# 福島第一原子力発電所 固体廃棄物の保管管理計画 ～2022年度改訂について～

2023年2月20日

東京電力ホールディングス株式会社

## 2. 主な変更点

# 11. 2023年2月改訂版 固体廃棄物の実績・発生量予測

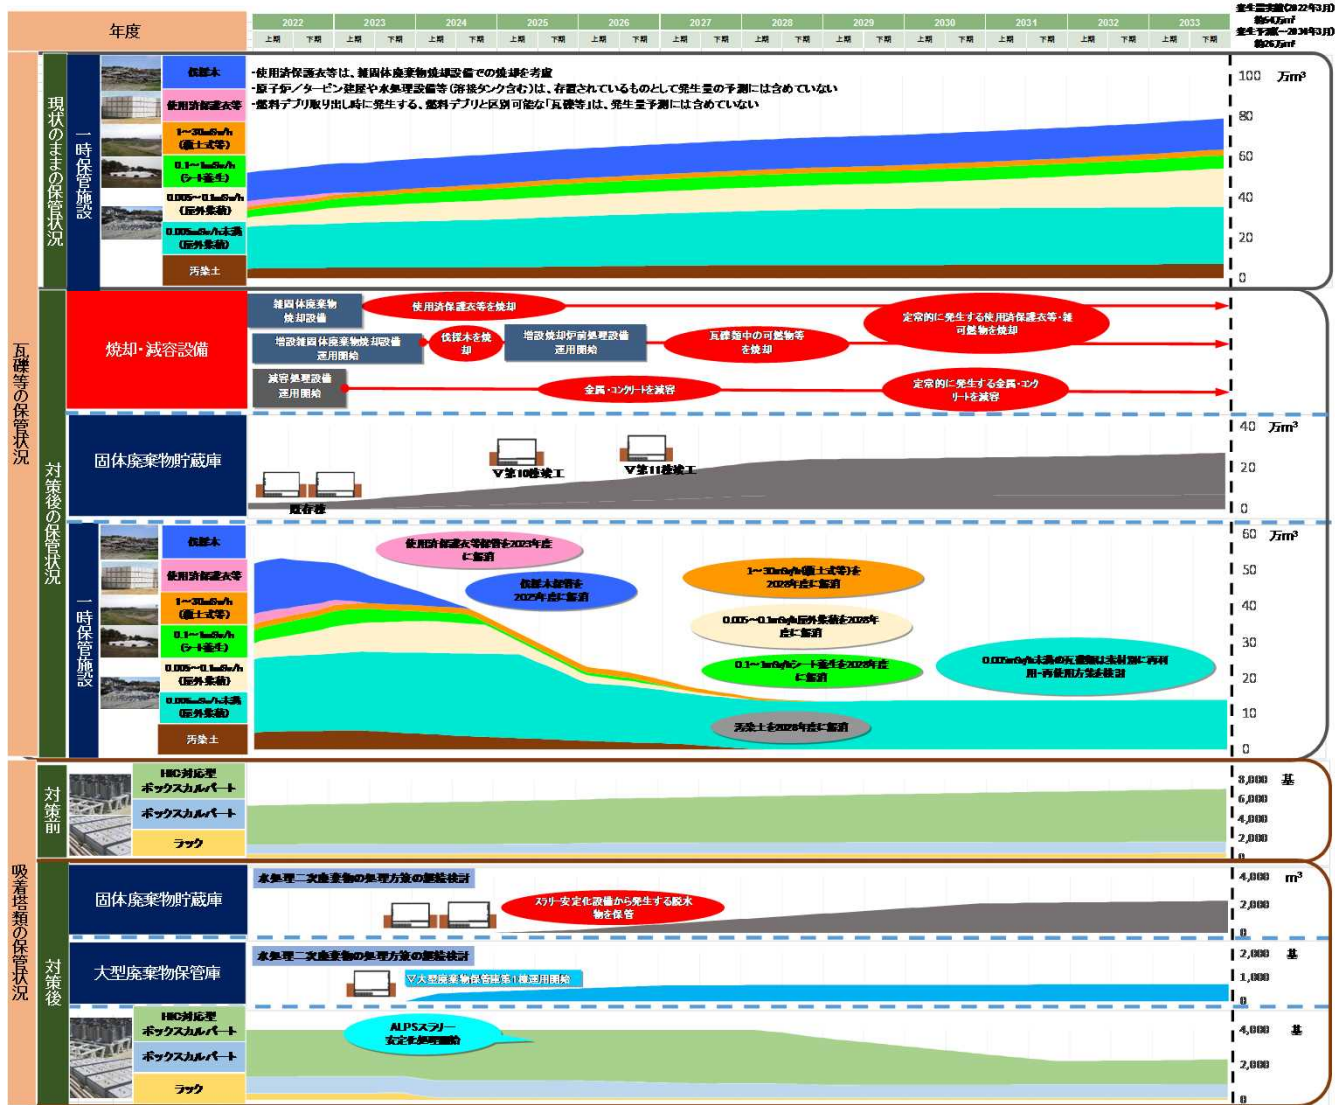
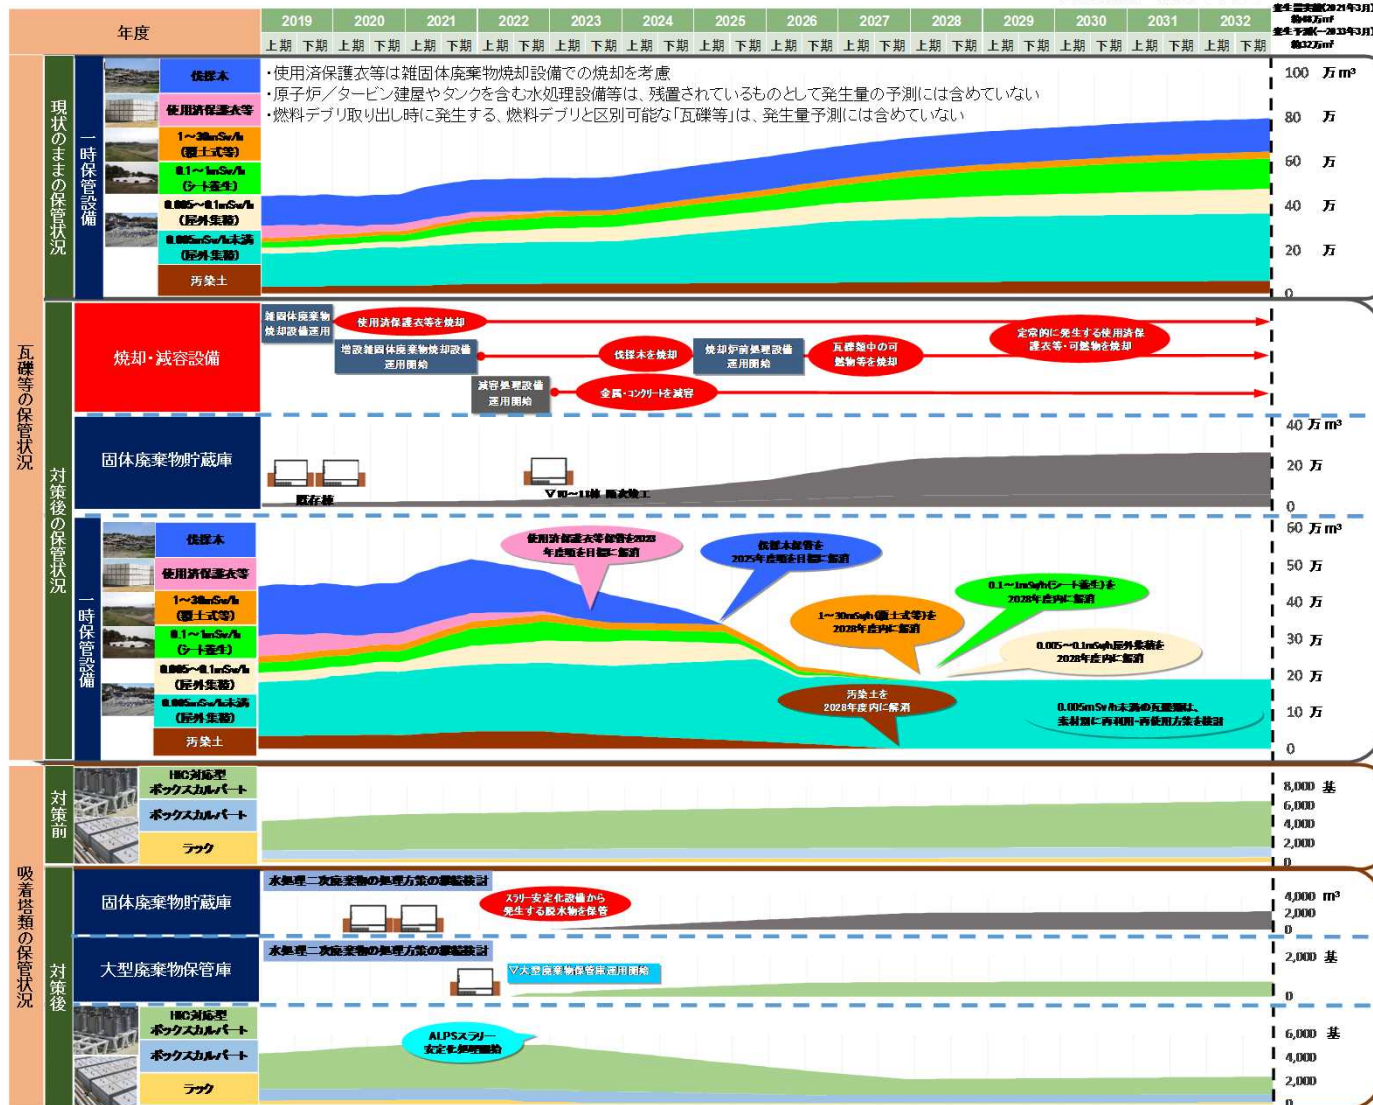
| <ul style="list-style-type: none"><li>○ 「瓦礫等」「水処理二次廃棄物」の発生量実績・発生量予測値更新（共通事項）<ul style="list-style-type: none"><li>➢ 2022年3月末までの実績を反映</li><li>➢ 発生量予測は最新の工事計画や「廃炉中長期実行プラン2022」を踏まえて見直し</li></ul></li></ul> |
| <ul style="list-style-type: none"><li>○ 「瓦礫等」の発生量実績・発生量予測値更新<ul style="list-style-type: none"><li>➢ 使用済保護衣等の発生量について2021年度の発生実績を基に予測</li></ul></li></ul>   |
| <ul style="list-style-type: none"><li>○ 「水処理二次廃棄物」の発生量実績・発生量予測値更新<ul style="list-style-type: none"><li>➢ 今後処理が必要となる汚染水量から想定される水処理設備の運転計画から、吸着塔類の発生量を予測</li></ul></li></ul>                                |
